RECURSO DE RECLAMACIÓN

Vengo a interponer un Recurso de Reclamación en contra de la Resolución de Calificación Ambiental (en adelante “RCA”) del proyecto “Línea de Transmisión 1 x 220 kV Rarincó – Los Varones”, (en adelante “El Proyecto”), de Energía Renovable Verano Tres SpA, documento digital N° 20210800156, de fecha 02.11.2021, de la Comisión de Evaluación Ambiental de la Región del Bío-Bío (en adelante “Comisión de Evaluación”), y publicada en la web del Servicio de Evaluación Ambiental el día 09.11.2021; solicitando desde ya que se modifique dicha RCA en los términos que se describen en el presente recurso de reclamación.

Figura 1. Comparación PRCLA y KMZ LT 1x220 kV Rarínco - Los Varones. Se observa zona en la que el área de influencia de servidumbre de la LT queda emplazada sobre la zona de uso de ZM-7 (café) y zona ZH-2 (amarilla), la cual es una “zona habitacional consolidada”.

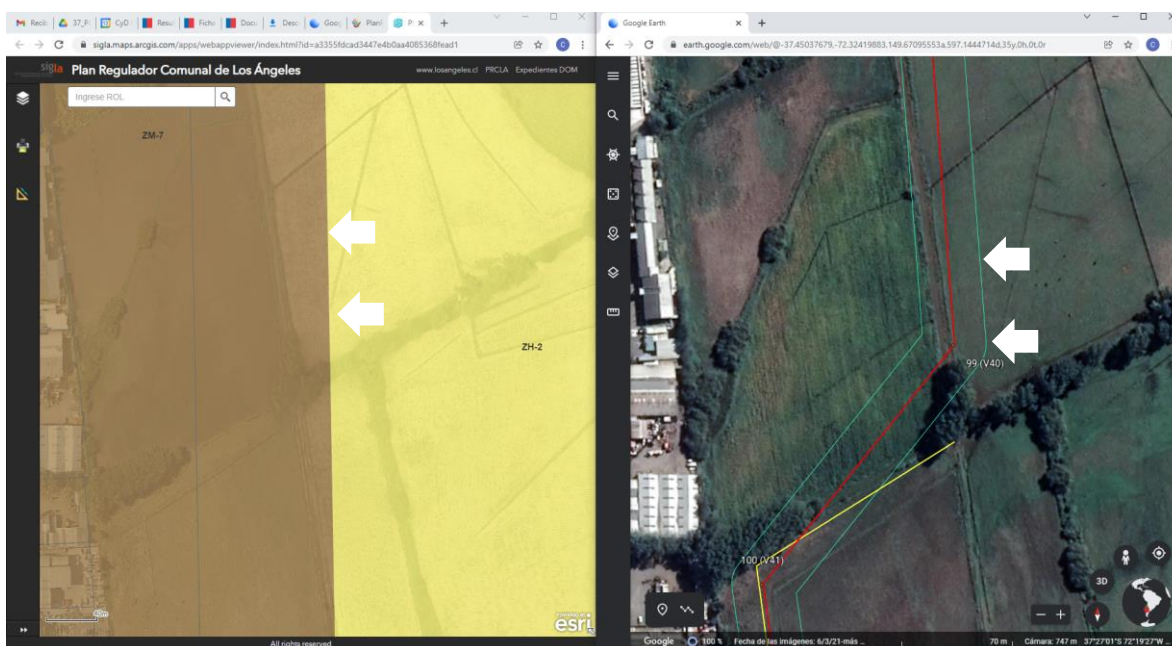
- iii. La observación N°1, en específico trata sobre la Torre N°95, N°96, N°97 y N°98, N°99, N°100 y N°101, sin embargo, la respuesta dada no trata en detalle sobre estas torres, emplazadas en la zona de uso de suelo ZM-7 y zona habitacional consolidada ZH-2.

- v. Lo mencionado en la RCA es un error grave, el uso de suelo ZM-7, **NO permite** un uso residencial, de hecho, lo **PROHIBE**.
- vi. La zona ZM-7, permite los siguientes usos:

- vii. EL PRCLA define que, para la zona ZM-7 el uso residencial está **PROHIBIDO**, como ya se ha comentado, por el contrario, la RCA informa de manera errónea que el uso de vivienda está permitido, cosa que no es tal.

- viii. Por otra parte, el PRCLA define para la zona ZM-7 y ZH-2 un uso de “Infraestructura Energética” como todo permitido, condicionando el uso siempre y cuando esta infraestructura quede enfrentando de manera directa una vía con un ancho entre líneas oficiales igual o superior a 25 m, condicionante que el proyecto **NO CUMPLE**; y además, **en la RCA este punto es omitido y no se menciona de manera alguna, ocultando de esta forma el incumplimiento del proyecto en cuanto a lo indicado en el instrumento de planificación territorial del PRCLA.**
